CP30 - BA / HU 仕様変更のお知らせ

- 対象機種
CP30 - BA (全極、全定格)、CP30 - HU (全極、全定格)
- 変更内容
 - 製品本体における仕様変更

扱	A	日付	2008年1月	件名	サ - キットプロテクタ
整理番号	山 - 838	三菱電機 (株) 福山製作所			CP30-BA/HU 仕様変更のお知らせ

2-1-2.外形寸法変更

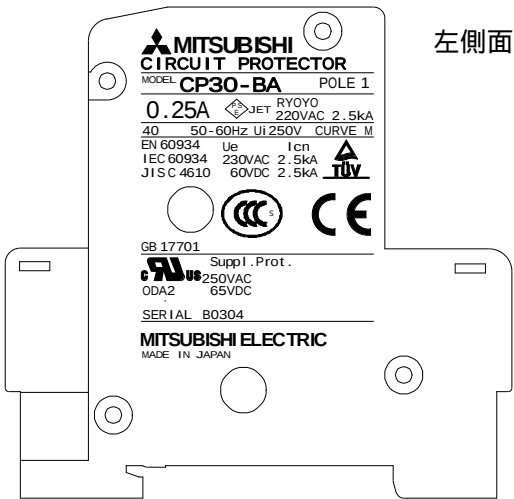
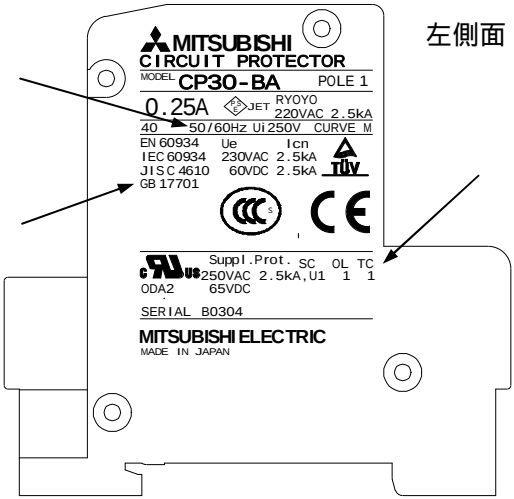
変更前	変更後
1 極品、2 極品、3 極品	1 極品、2 極品、3 極品 □部(2ヶ所)が寸法変更箇所です。
1 極品、2 極品、3 極品の付属端子台	1 極品、2 極品、3 極品の付属端子台 □部(2ヶ所)が寸法変更箇所です。
開閉式端子カバーの標準装備化に伴い、外形寸法を変更します。 電源 - 負荷方向の全長を変更します。(端子ピッチに変更はなく、配線スペースは変わりません) 負荷側端子の高さを変更します。 付属端子台の端子高さを変更します。(a 接点、c 接点)

2-2-1.端子カバー仕様変更

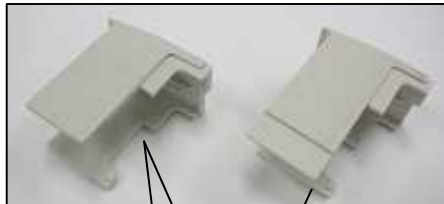
製品本体に開閉式端子カバーを標準装備しますが、従来タイプの大形端子カバー(着脱式)も、下記のように仕様変更して別売部品として準備いたします。

変更前	変更後													
形名：TC1-CPN、TC2-CPN、TC3-CPN 写真は TC2-CPN の例	形名：TCL-CP1、TCL-CP2、TCL-CP3 写真は TCL-CP2 の例													
 	  開閉式端子カバー(標準装備)を付けたまま、装着できます。													
端子カバーの形状を一部変更することにより、以下の端子カバーの着脱性を改良しました。 他機器との密着取付時の、端子カバーの着脱が可能になりました。 付属端子台に配線した状態でも、端子カバーの着脱が可能になりました。 新旧部品の互換性は下表の通りです。														
○...取付可 ×...取付不可

2-2-3.裏面配線用端子仕様変更

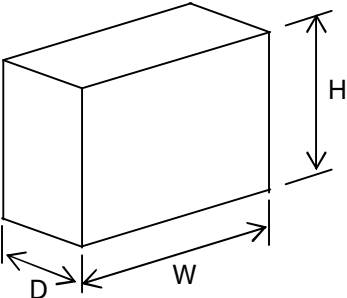
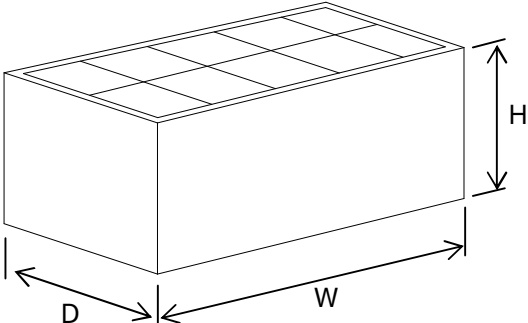
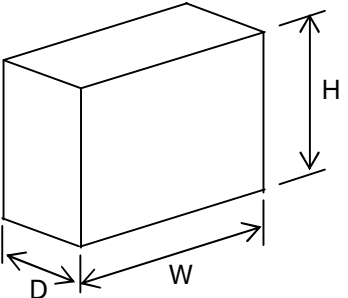
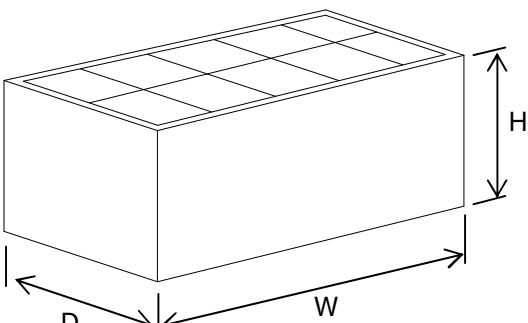
変更前		変更後	
形名：BT-CP		形名：BT-CPA

製品本体の端子部形状寸法変更にあわせて、裏面配線用端子の形状を変更します。
新旧部品の互換性は下表の通りです。
